# Expertise globale du bilan décennal environnemental d'AREVA NC

2<sup>ème</sup> partie : impact environnemental à  
l'échelle des bassins versants et évaluation de  
la surveillance

DEI/SARG/2007-042

Demandeur	AREVA NC				
Référence de la demande	BMU/DRS/CESAAM/ENV.CE.06/008 [RS]				
Numéro de la fiche programme	03D/C02-003/01-02				
<p><b>Expertise globale du bilan décennal environnemental d'AREVA NC</b></p> <p>2<sup>ème</sup> partie : impact environnemental à l'échelle des bassins versants et évaluation de la surveillance</p> <p>Service d'Analyse des Risques liés à la Géosphère risques</p> <p>[Collectif]</p> <p>Rapport DEI/SARG/2007-042</p>					
	Réservé à l'unité		Visas pour diffusion		
	Auteur(s)	Vérificateur*	Chef du SARG	Directeur de la DEI	Directeur Général de l'IRSN
Noms	Collectif	D. GAY	D. GAY	D. CHAMPION	J. REPUSSARD
Dates	31/12/2007	04/12/2007	04/12/2007	10/12/2007	
Signatures

Figure 4-11 Impact des galeries en situation d'exhaure ou non, et selon l'existence (a-c) ou l'absence (b-d) d'un point de surverse gravitaire

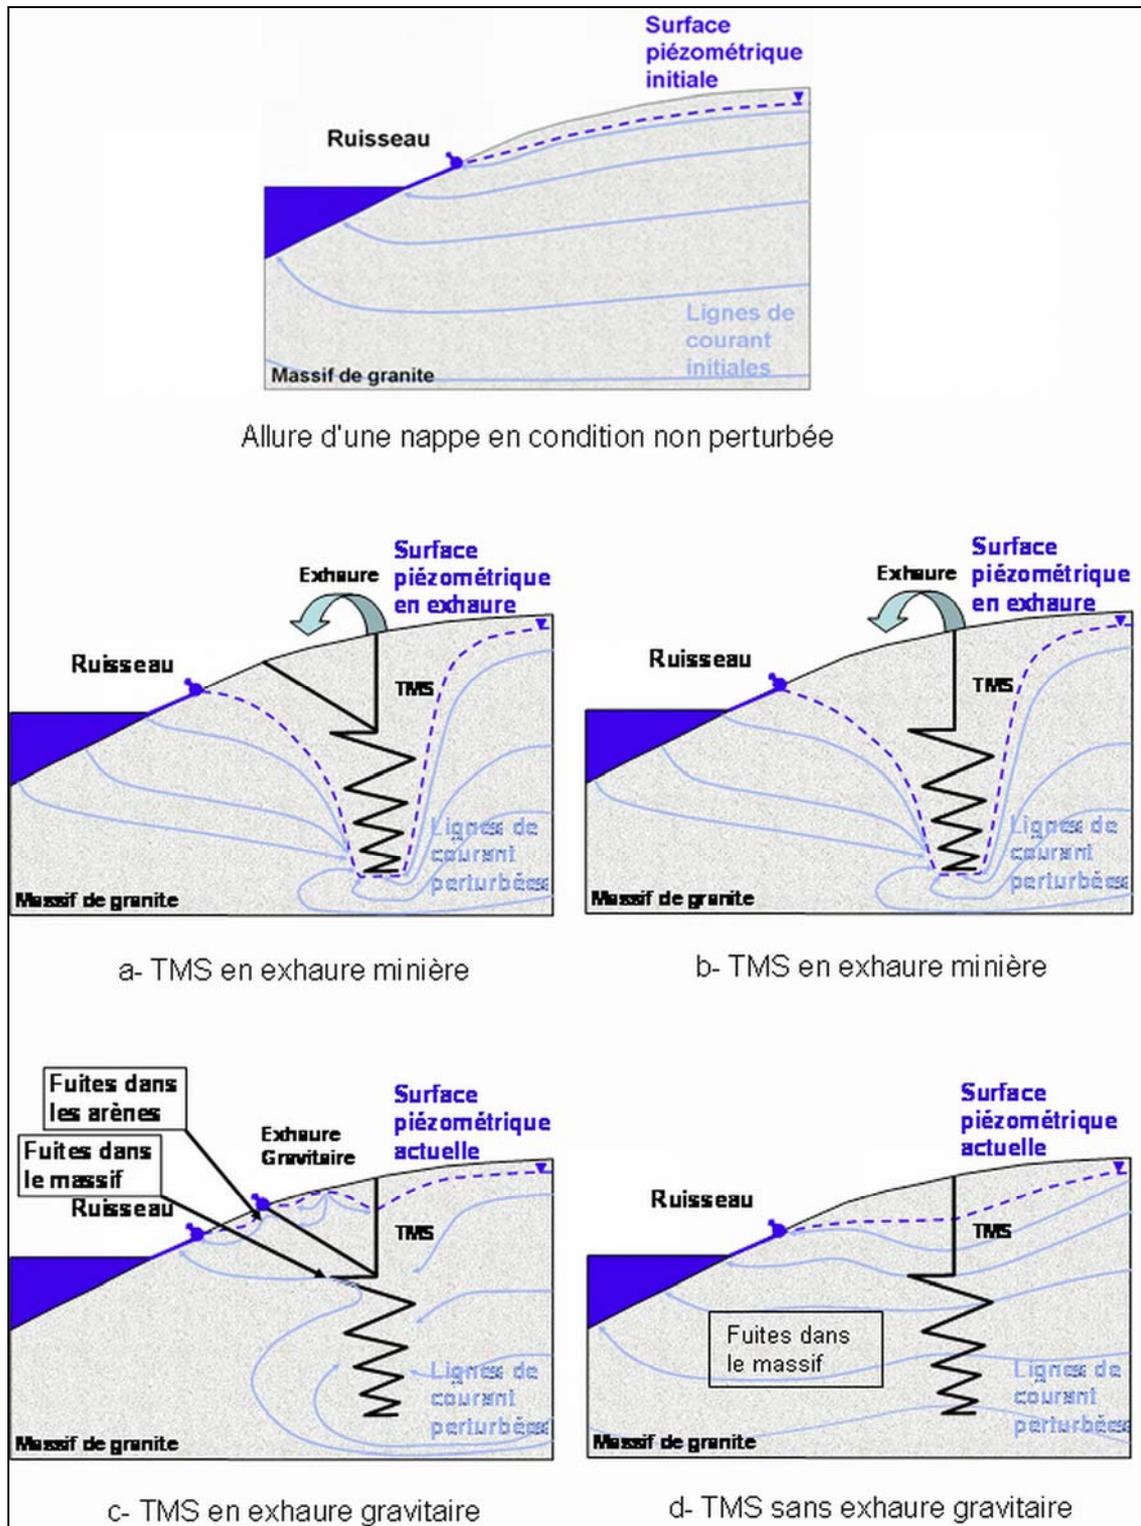
Dans sa conception, le système de drainage tel qu'aménagé sur la plupart des sites en utilisant un point bas unique relié à toutes les galeries doit permettre d'imposer un point bas hydraulique dans l'ensemble du massif granitique, même dans les galeries situées à une cote topographique inférieure, et par conséquent de drainer l'ensemble des flux captés par les galeries vers un point unique de collecte. L'impact des galeries sur les écoulements dans le granite est très différent lorsqu'il existe un point de surverse gravitaire ou qu'il n'existe pas (cf. figure 4-11). Les galeries n'ont été que peu ou pas rebouchées et devant les débits drainés, peu de pertes de charges hydrauliques devraient apparaître. Dans ce cas, le système permet, en théorie, d'imposer une isopotentielle hydraulique dans l'ensemble des galeries. L'hypothèse que cette isopotentielle est bien réalisée en tout point repose sur le postulat qu'il n'existe pas de perte de charge significative en tout point du réseau de galeries. Il n'est cependant pas, au moment de la réalisation des rapports soumis à l'expertise de l'IRSN, apporté d'élément factuel sur la distribution de charge hydraulique au long des réseaux de galeries.

devraient permettre de mieux décrire et quantifier le fonctionnement du système hydraulique MCO/TMS sur les sites de Bellezane et du SIB.

Figure 4-12 Schéma de principe du fonctionnement du site du SIB au niveau de la MCO du Brugeaud.

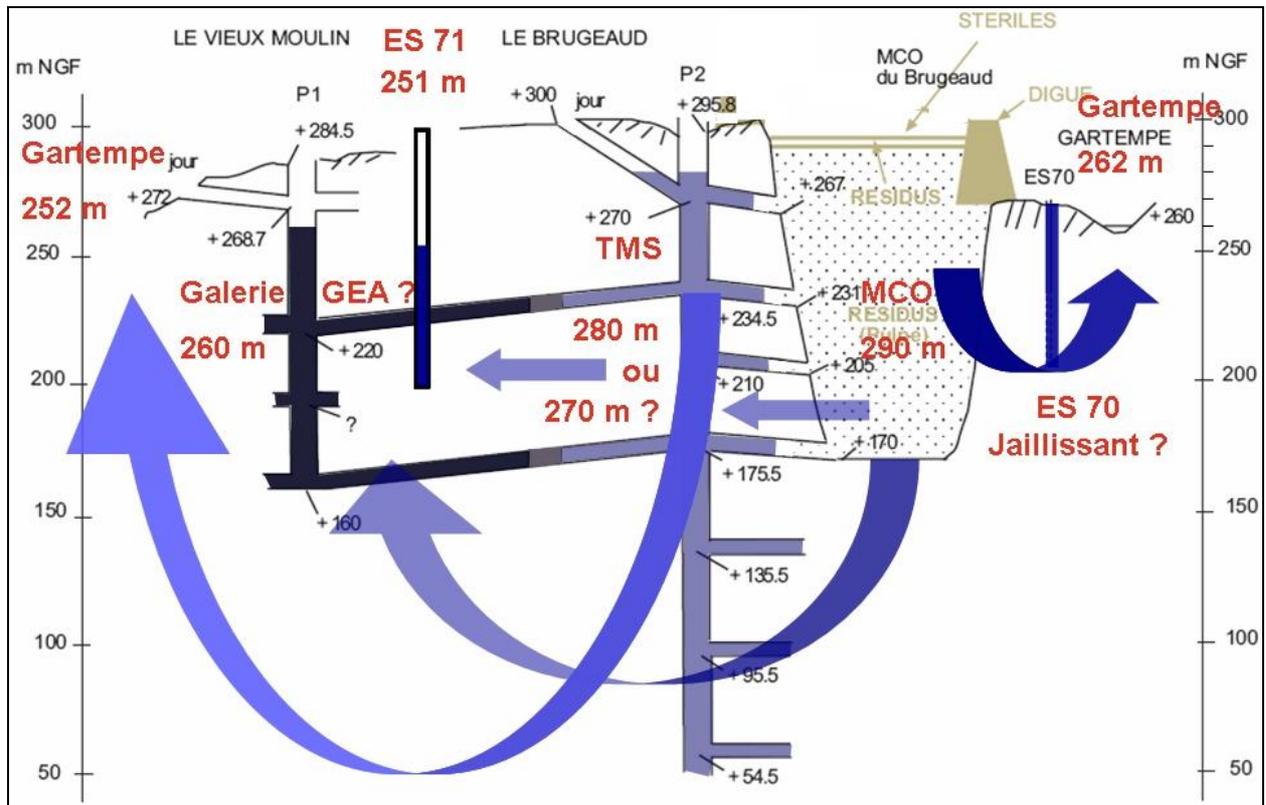
Le SIB, et plus particulièrement la MCO du Brugeaud, est un cas un peu particulier pour lequel les résidus stockés sont isolés des galeries de TMS par des serremments. Le système est assez complexe avec trois quartiers plus ou moins indépendants, la MCO, les galeries reliées au puits P2 et celles reliées au puits P1 du quartier du Vieux Moulin par lequel s'effectue le drainage gravitaire. Schématiquement, les écoulements dans ce système peuvent s'organiser suivant le croquis proposé sur la figure 4-12. Il existe une imprécision concernant l'exhaure gravitaire dans le quartier du Vieux Moulin qui se situe vers la cote 260 de la galerie dite GEA (Galerie d'Essai d'extraction Acide - information communiquée par AREVA NC) sous la cote 272 qui apparaît comme le point de sortie au jour sur la figure. Pour des raisons

graphiques le piézomètre ES71 a été reporté en milieu de figure alors qu'il est situé en bordure de Gartempe à gauche de la figure. Il n'intercepte pas de galeries.

Figure 6-3 Activités en uranium (rose) et radium (bleu) dissous ( $Bq.L^{-1}$ ) en aval de chaque rejet dans les bassins versants de la Gartempe

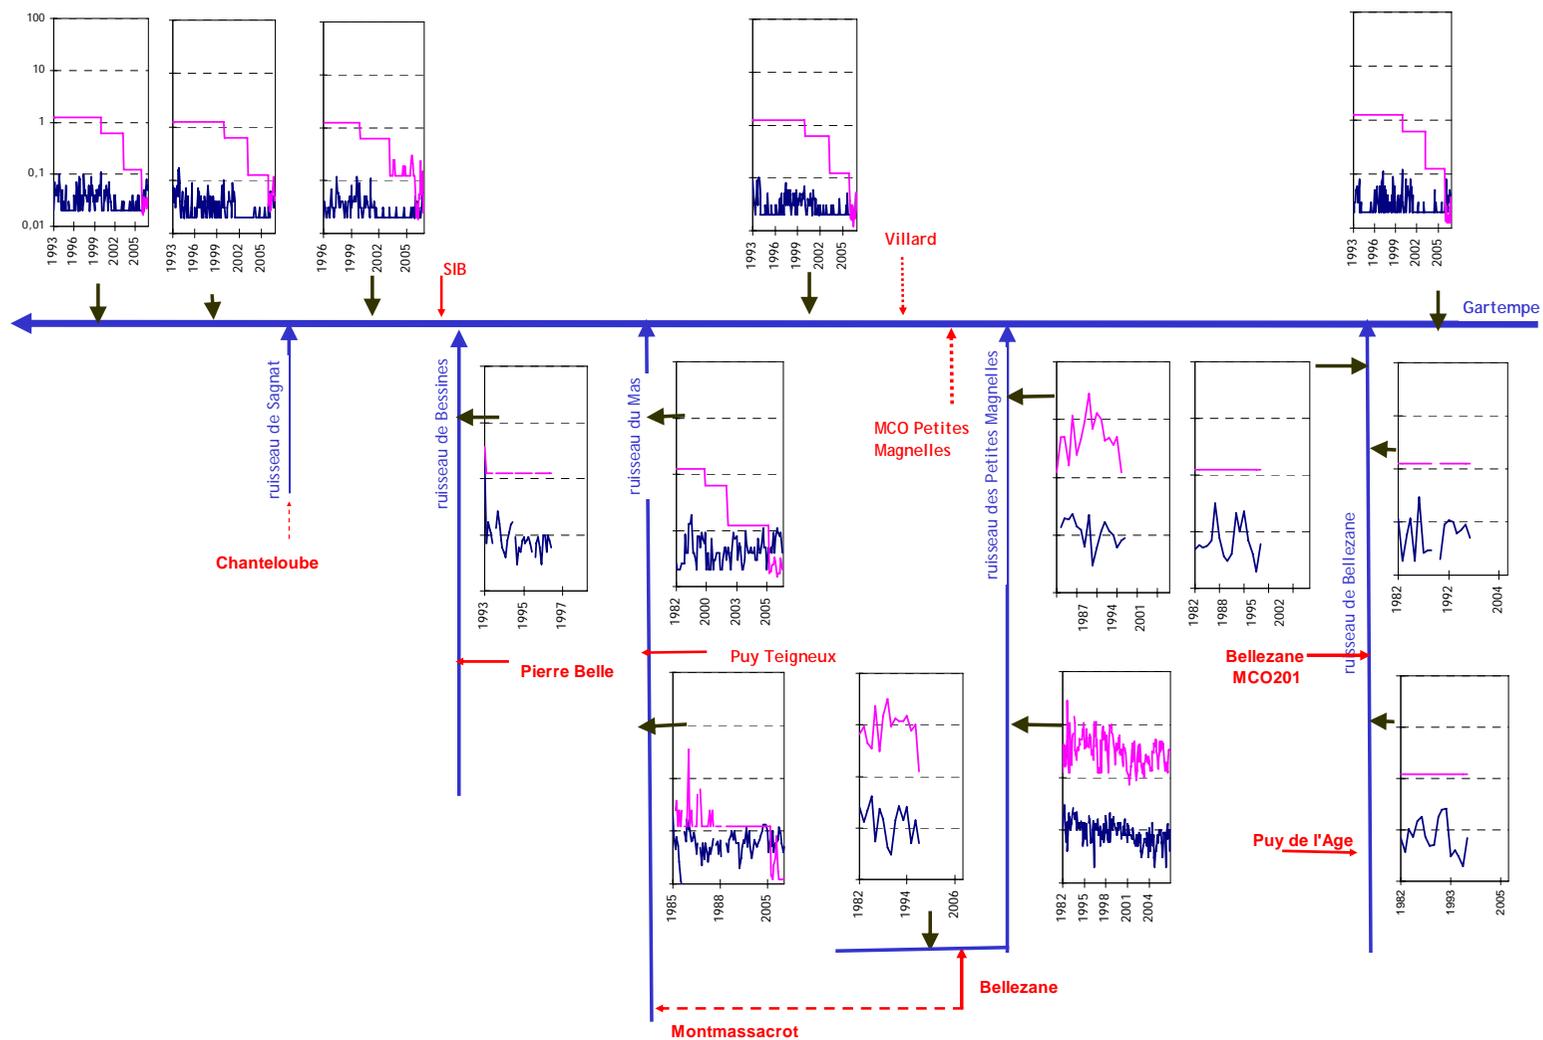
- des eaux de certains affluents de la Gartempe (figure 6-3). Ainsi, le ruisseau de Belzanes est impacté par les eaux de Puy de l'Age et celui des Petites Magnelles par les eaux du site de Bellezane, même si des marquages sont également observés en amont des rejets de Bellezane.

- Le seul rejet direct dans la Gartempe, correspond au rejet du Site Industriel de Bessines. En aval du point de rejet, l'activité en uranium dissous augmente sensiblement comparativement au point amont (figure 6-3). L'IRSN note néanmoins que le point de contrôle plus en aval met en avant une diminution de l'activité probablement sous l'effet de dilutions par les apports latéraux et le ruisseau de Sagnat. L'existence de rejets potentiels (ruissellement) au niveau des sites de Villard et de la MCO des Petites Magnelles est actée mais l'analyse de la qualité radiologique de l'eau de la Gartempe en aval de ces installations, ne révèle aucun marquage.

Figure 6-4 Activités en uranium (rose) et radium (bleu) dissous (Bq.L<sup>-1</sup>) en aval de chaque rejet dans les bassins versants du Vincou

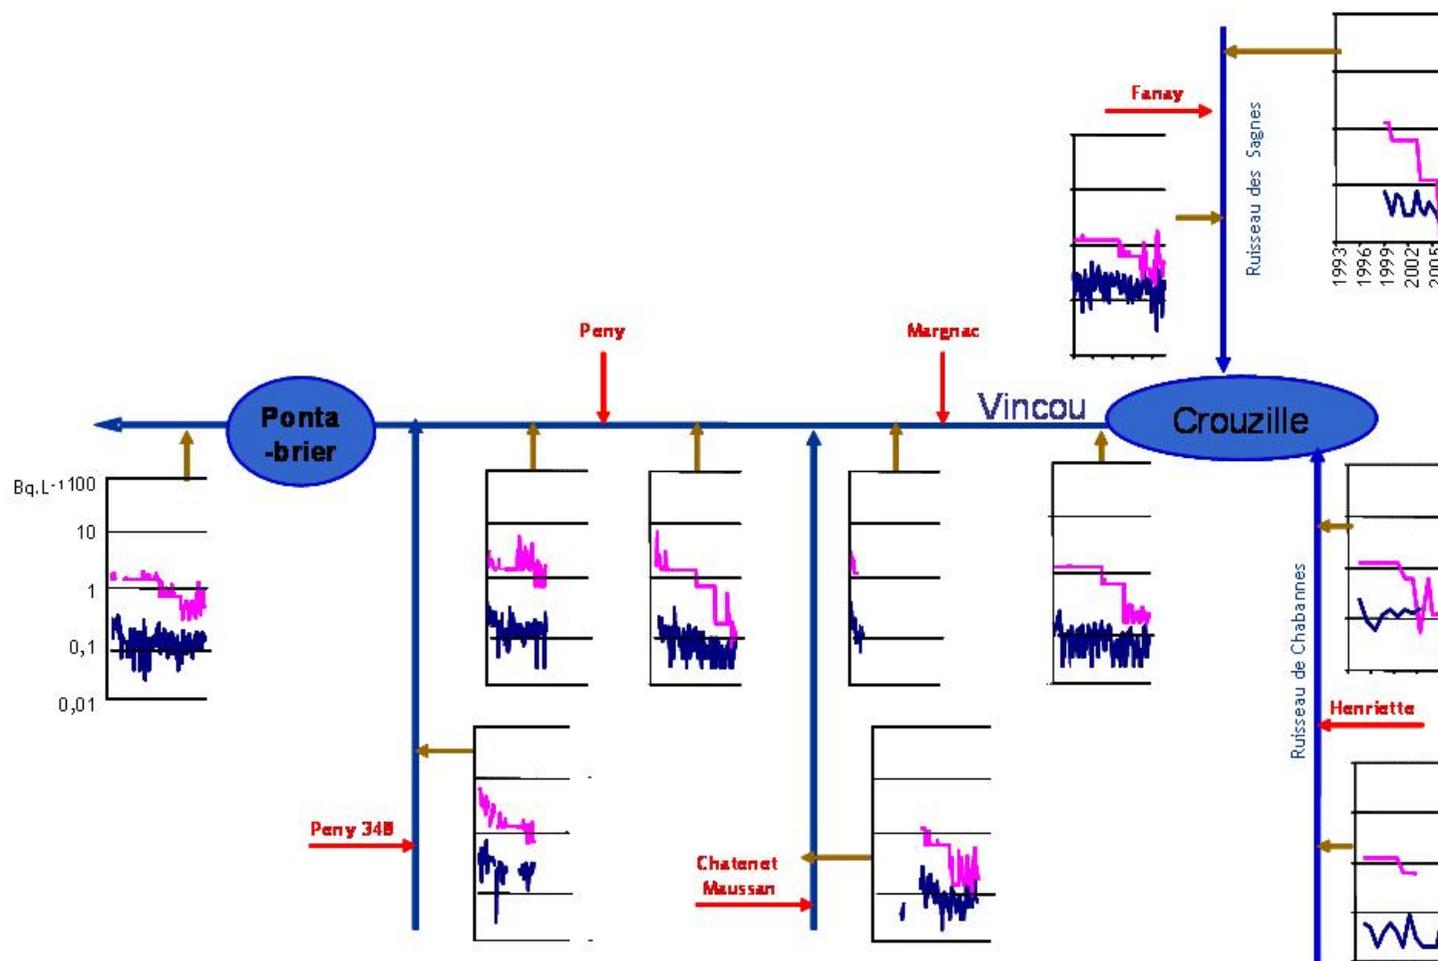
- L'analyse des données sur le Vincou (figure 6-4), en aval de l'étang de la Crouzille, met en évidence un marquage en uranium en aval du rejet du site de Margnac ( $2,3 \text{ Bq.L}^{-1}$  en moyenne sur la période mars-septembre 1993). La chronique est courte en raison de la modification du point de résurgence à l'issue de l'ennoyage (1995-1997) et des travaux de réaménagement en 1995. Depuis 1997, les eaux du secteur de Margnac sont confondues avec celles de Pény qui constitue aujourd'hui le seul rejet direct dans le Vincou. En aval de ce rejet, on note une augmentation de l'activité en uranium (en moyenne :  $< 1,4 \text{ Bq.L}^{-1}$  pour 1994 et  $< 2,2 \text{ Bq.L}^{-1}$  pour 1997 après ennoyage) (figure 6-4). Ceci confirme l'influence des rejets miniers sur la qualité du Vincou en aval immédiat du point de rejet. L'évolution de la qualité du Vincou en aval du point de rejet de Pény ne peut-être discutée du fait de l'arrêt de la surveillance de ce point fin 2001.

Au contraire de la Couze, le Vincou présente des activités en uranium et en radium sensiblement supérieures à celle du milieu de référence au point le plus en aval (figure 6-4). L'IRSN ne peut se prononcer sur la qualité radiologique des eaux de la Gartempe au niveau de sa confluence avec le Vincou du fait de l'absence de point de surveillance à ce niveau. Les résultats des mesures récentes au point le plus en aval du Vincou (VINB) indiquent néanmoins que la qualité des eaux du Vincou avant sa confluence avec la Gartempe est faiblement impactée par les activités minières (radium 226  $< 0,15 \text{ Bq.L}^{-1}$  ; uranium 238  $< 0,5 \text{ Bq.L}^{-1}$  en moyenne pour 2006) ce qui devrait se traduire par un impact négligeable du Vincou sur la Gartempe.

Figure 7-46 Mesures du débit de dose sur le site de Montmassacrot pour différents emplacements du dosimètre

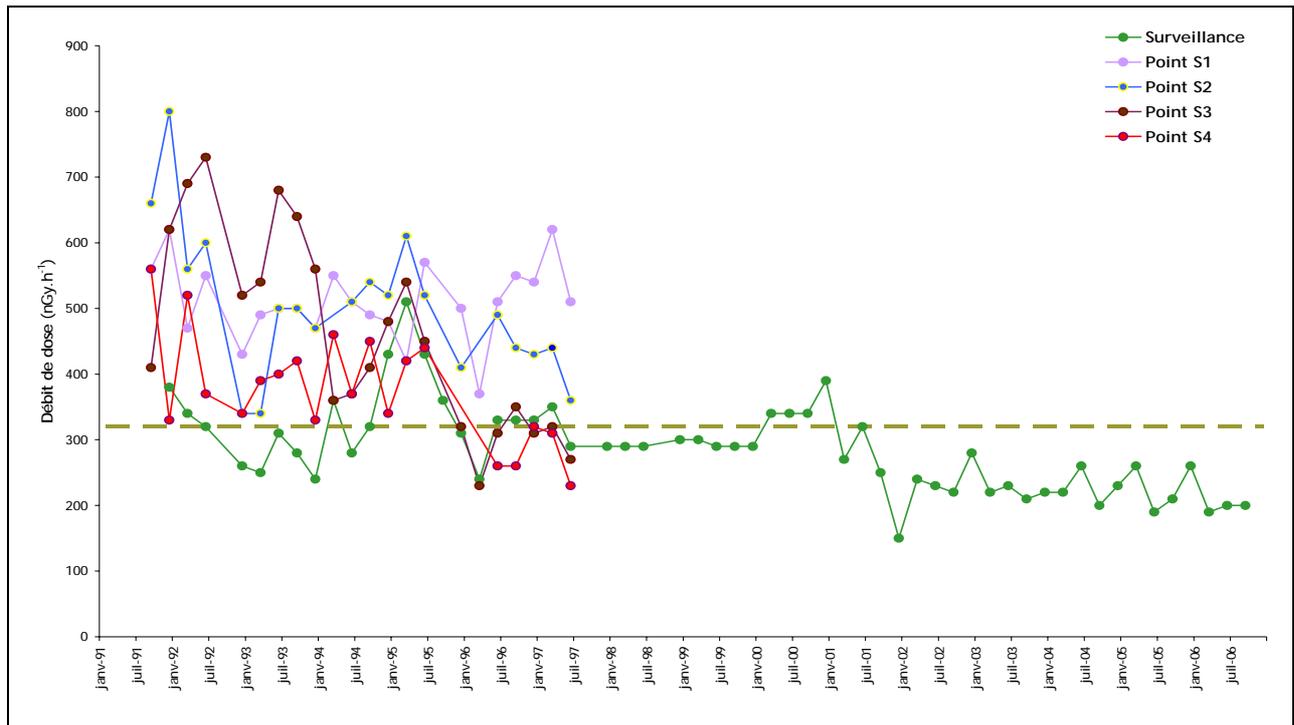
Une démonstration de la représentativité des mesures est attendue d'autant que la surveillance effectuée ponctuellement en différents points d'un même site (ex Montmassacrot, cf. figure 7-46) a montré des différences significatives du débit de dose. Il est suggéré, une fois le paramètre stabilisé, de présenter un état des lieux du débit de dose sur toute la surface des stockages.

Figure 11-2 Localisation des points de surveillance proposés par AREVA NC et IRSN au niveau des bassins versants de la Couze, du Ritord et du Vincou

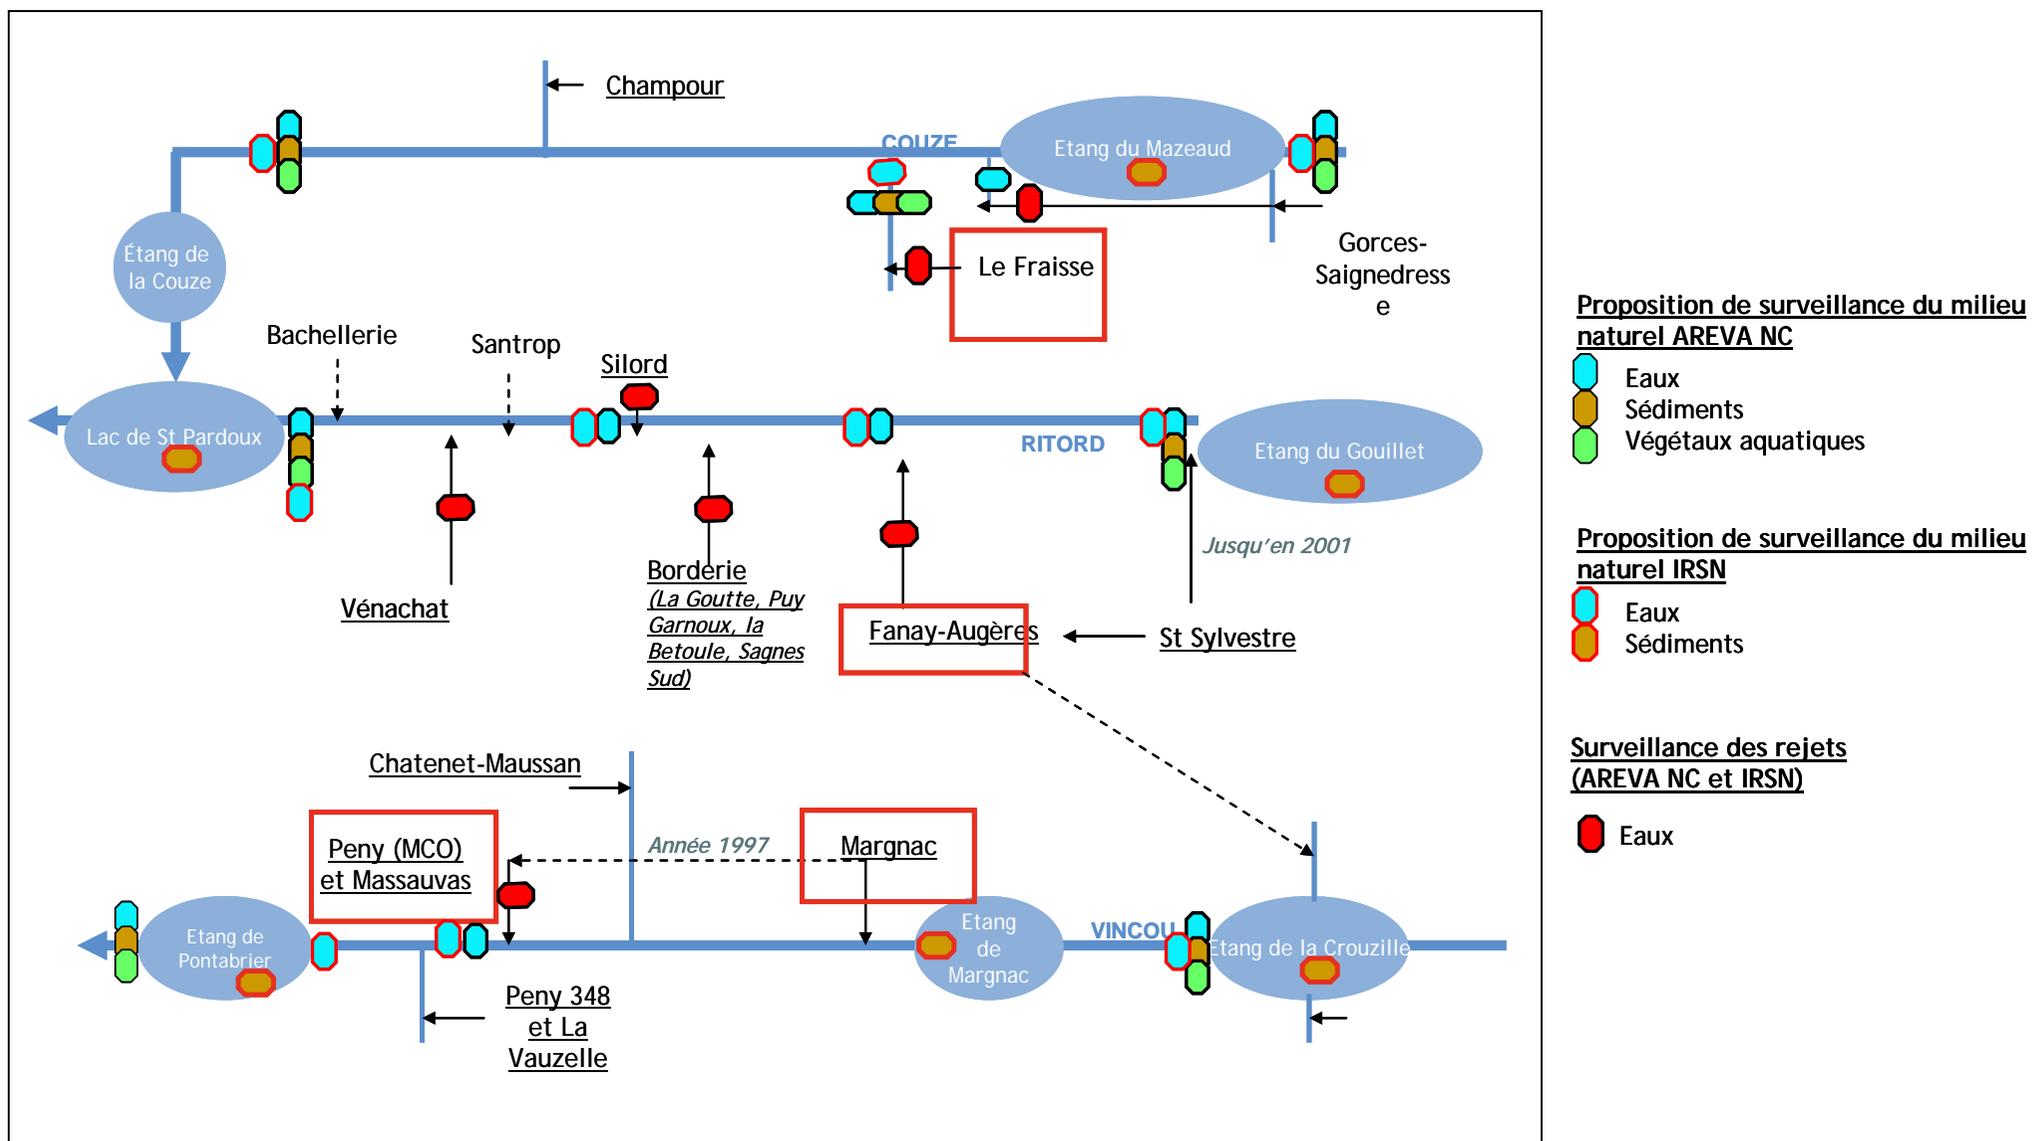
être nécessaire. Pour ce qui est des verses à stériles, l'objectif de la surveillance est de suivre l'évolution des caractéristiques au travers du suivi des débits de dose gamma et des concentrations en radon. Les données disponibles aujourd'hui se limitent à la seule verse de Pény. Compte tenu des tendances mise en évidence, la poursuite de la surveillance apparaît utile et mériterait même d'être complétée par la mise en place d'une surveillance similaire sur une ou plusieurs autres verses.
